ELŐTERJESZTÉS
Csongrád Városi Önkormányzat Képviselő-testületének 2026. november 26-i ülésére

Tárgy: Szegedi út – Szentesi út csomópont forgalmi rend módosítás véleményezése

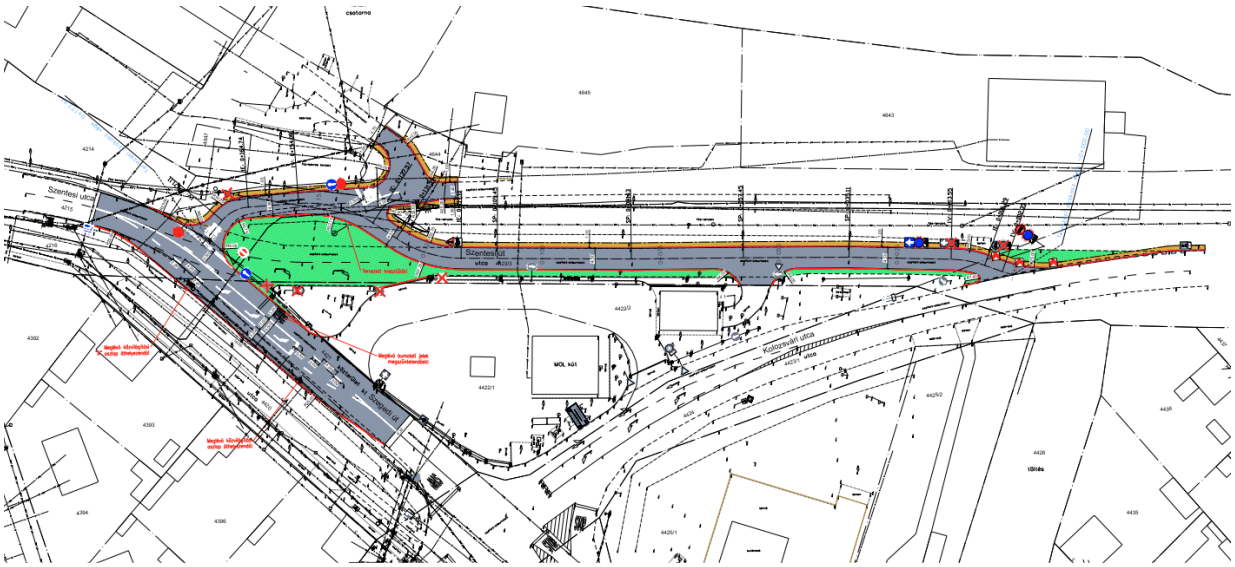
Az elmúlt években többször és több képviselőnk által is problémaként fogalmazódott meg a tárgyban szereplő csomópont és a Szentesi útról lecsatlakozó ún. szerelőút forgalmi rend módosításának szükségessége. Jelenleg a Kolozsvári utcáról érkezők a szerelőúton áthaladva elsőbbséget élveznek a Szentesi útra való ráhajtásnál a Szegedi út felől a négyágú kereszteződés felől érkezőkkel szemben. A Szegedi út felől Stop tábla állítja meg az érkezőket, az útkereszteződés belátási viszonyai rosszak.

1. változat

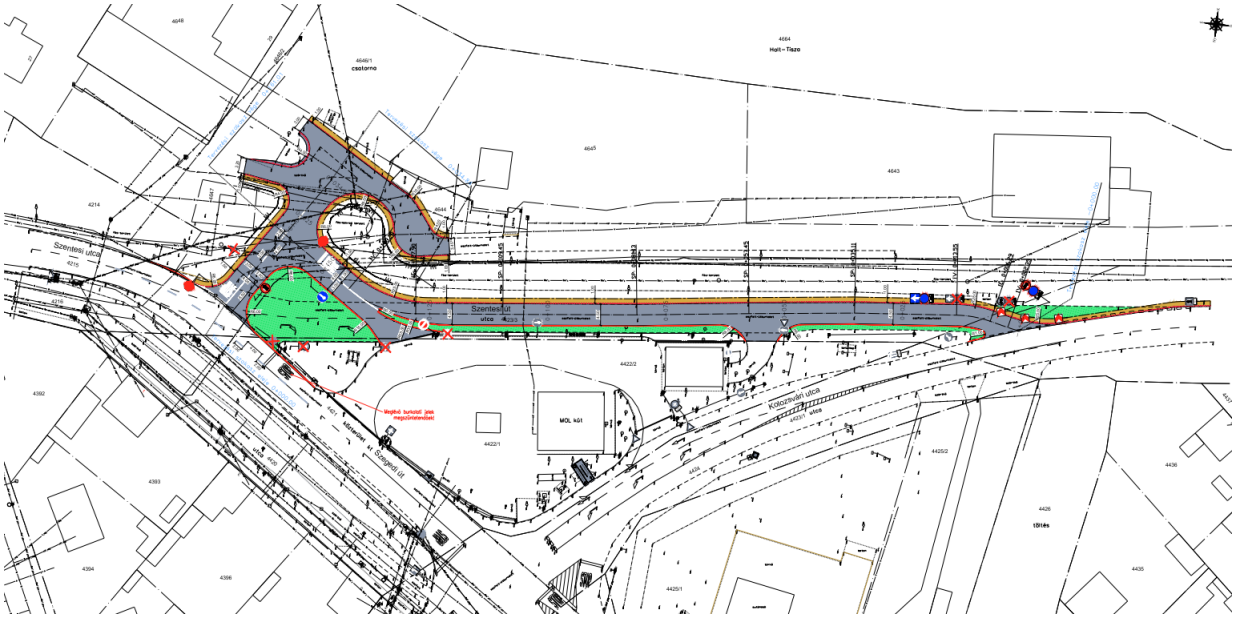
A leadott anyagban két javasolt verzió csak a kereszteződés átalakításával és a nyomvonalak módosításával, valamint kiegészítésével valósíthatóak meg, azaz magas beruházási költséggel járnának.

3. változat

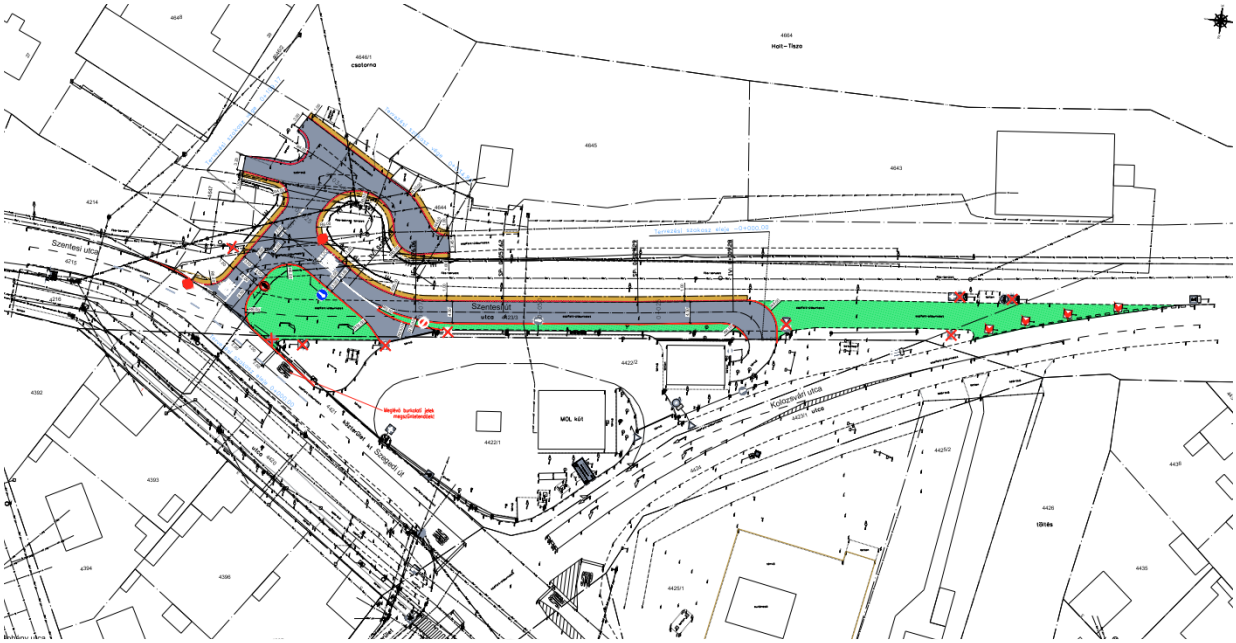
A harmadik javaslat a szerelőútra a Kolozsvári utcáról való lehajtást lezárná.

4. változat

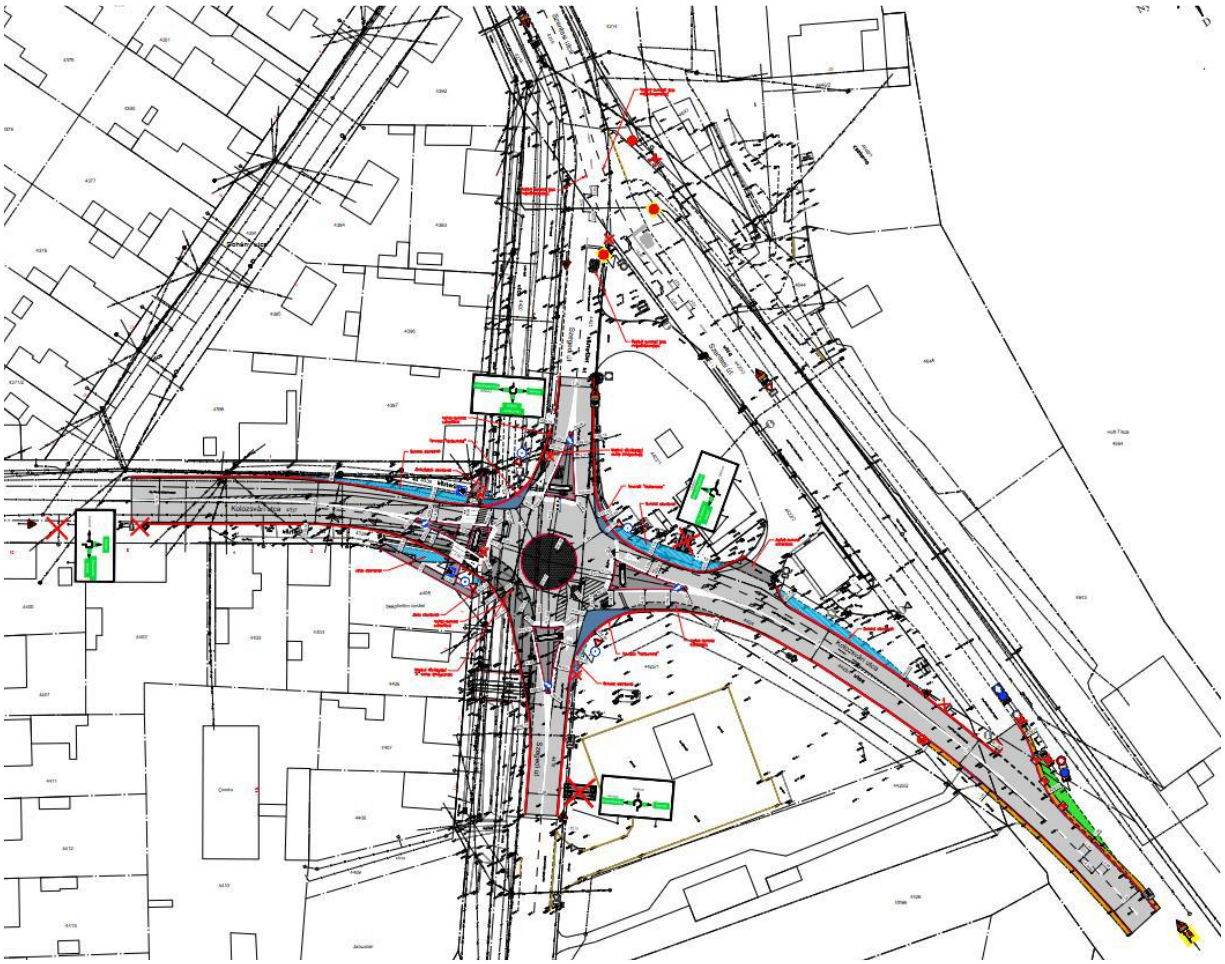
A negyedik változatban a Szentesi út, MOL üzemanyagtöltő állomás melletti szakasza a meglévő forgalmi rendnek megfelelően egy- és kétirányú nyomvonal marad, Szentes felől a sebesség csökkentése érdekében irányváltozás kialakítására kerül sor. A Szentesi út, MOL üzemanyagtöltő állomás melletti szakaszon, a személy- és tehergépjármű forgalom a Kolozsvári utca – Szegedi út csomóponton keresztül közelítik meg a Centrumot. A Szentesi út, MOL üzemanyagtöltő állomás melletti szakaszon, Szentes felől kizárólag az autóbusz

forgalom gépjárművei közlekedhetnek azzal, hogy a Stop tábla áthelyezésre kerülne ide, a Szegedi út kereszteződésből érkezőknek elsőbbséget adva.

A negyedik változat tartalmaz továbbá a nagy csomópont körforgalommá alakításának terveit is, de ez a jelen előterjesztésnek nem része.

A 4. változat álláspontunk szerint engedélyezési eljárás nélkül, saját hatáskörben, kis költségből megoldható, természetesen a rendőrséggel egyeztetve.

Kérem a T. Képviselő-testület tagjait, hogy a forgalmi rend változtatását vitassák meg és döntsenek arról, hogy a 4. változatban szereplők megvalósításra kerüljenek-e, vagy hagyjuk a jelenlegi forgalmi rendet változatlanul.
